INSTITUTO NACIONAL DE AGUAS POTABLES Y ALCANTARILLADOS  
INAPA

INAPA-CCC-LPN-2022-0029

**CIRCULAR No. 1 DE RESPUESTAS  
COMITÉ DE COMPRAS**

**“AMPLIACION ACUEDUCTO MUNICIPIO NAVARRETE, PROVINCIA  
SANTIAGO”**

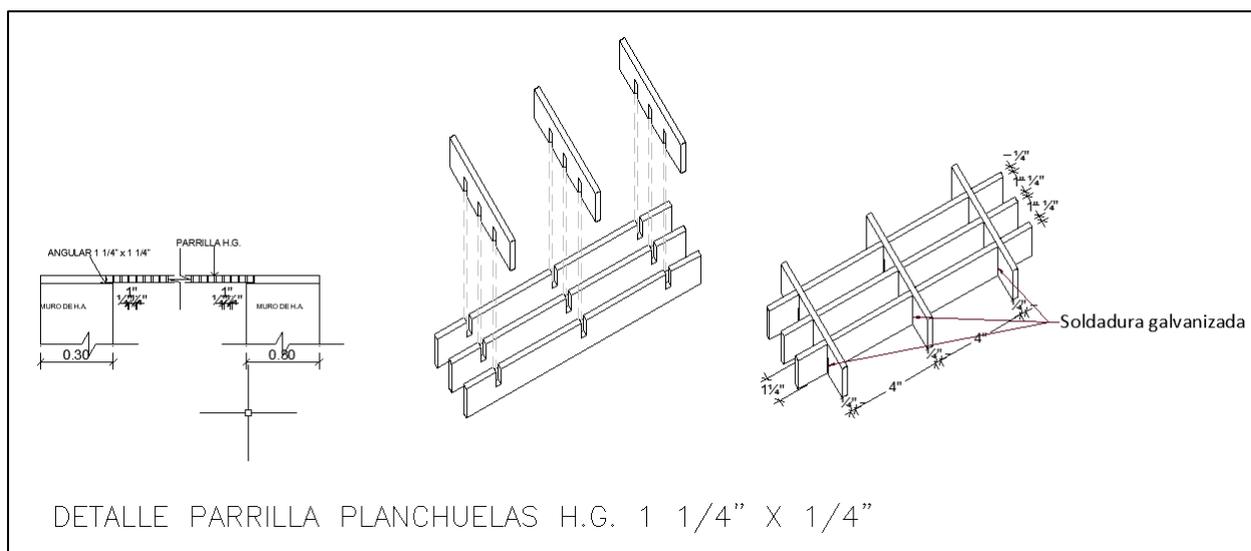
4.- En la Partida 6 (Floculadores), Sub-partida 6.1.4 (Placas Hormigón Armado  $e=3''$ ,  $F'c=240 \text{ kg/cm}^2$  con malla electrosoldada  $0.10 \times 0.10$ . Colocación mediante perfiles 'U' en tola de aluminio de  $3/8''$ , con doblez mecánico a  $90^\circ$  Y y fijadas con pernos inoxidables  $3'' \times \varnothing 5/8''$ ), para cuantificar su valor, se requieren los detalles arquitectónico y estructural de la misma.

Favor remitirse a juego de planos modificados, PP-16.

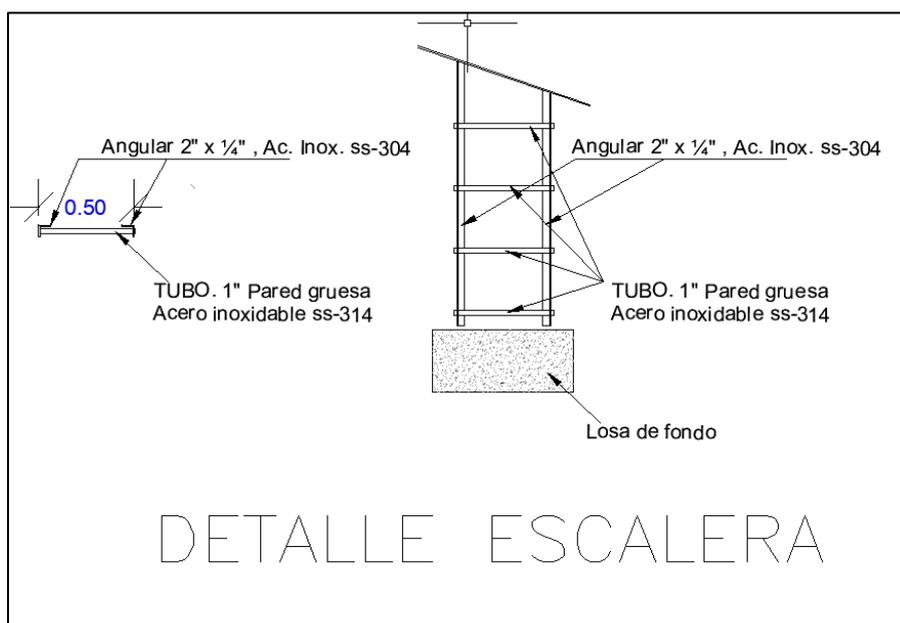
10.- En la Subpartida 7.11 (Registros para Válvulas de Ø12", en tubería de hormigón reforzado Ø60"), favor presentar detalle para cuantificar.

**Favor remitirse a juego de planos modificados, CCo-01 y CCo-03.**

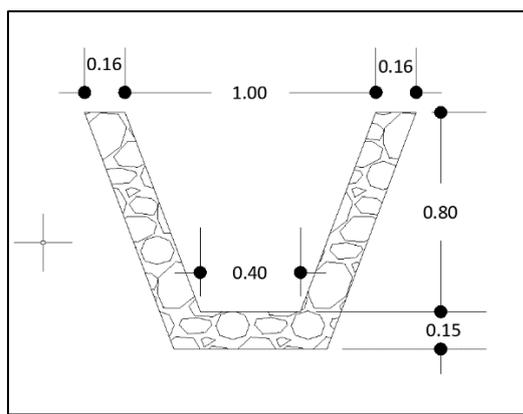
21.- En la partida 3, Sub-partida 3.2 (Canaleta Encachada), suministrar detalle para su cuantificación.

Remitirse a la lista de partidas y planos actualizados.

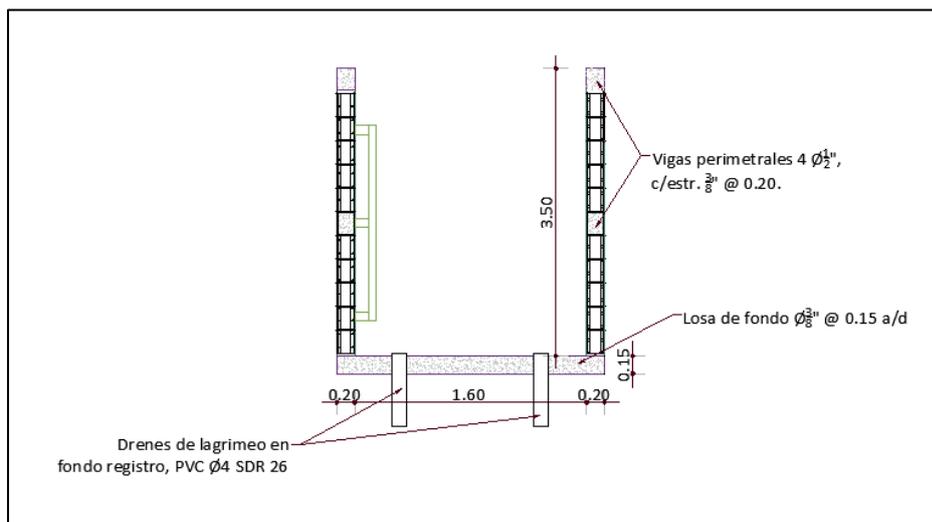
22.- En la partida 1.6, Subpartidas de 1.6.4 y 1.7 hasta 1.11, suministrar detalles para sus cuantificaciones.

**Favor remitirse a juego de planos modificados, HL-02.**

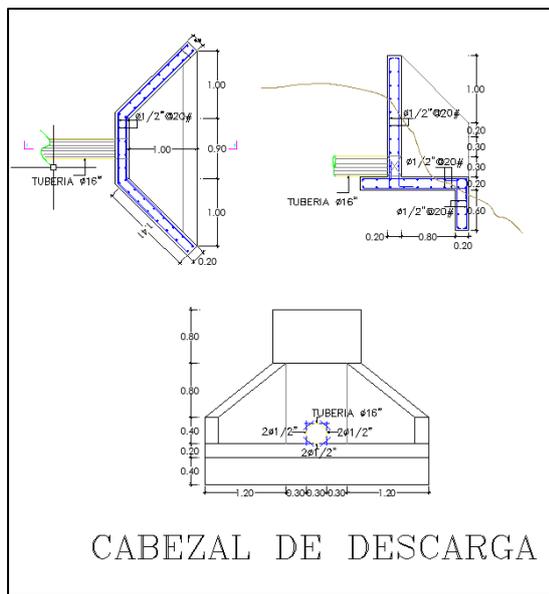
24.- En la partida 3.4, Sub-partida 3.4.4 (Suministro y colocación de asfalto e=2"), ¿Debemos incluir riego de adherencia en su cuantificación?

**Si, considerar el riego de adherencia. Remitirse al nuevo listado de partidas.**

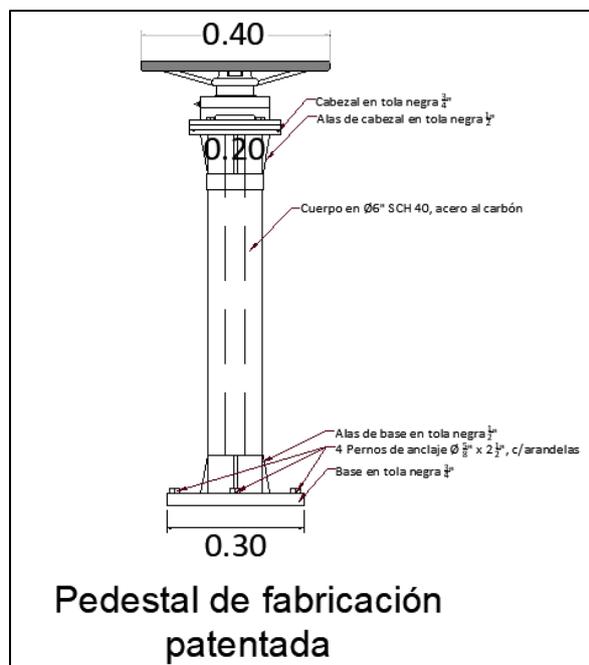
10- Favor enviar los porcentajes de los materiales del Hormigón Ciclópeo en Tolvas Sedimentadoras de la Planta de Tratamiento.

**Remítase a las proporciones de la mezcla del hormigón correspondiente.**

- **Rocas 3" - 8" tipo canto rodado: 75%**
- **Hormigón 140 kg/m<sup>2</sup>: 25%.**
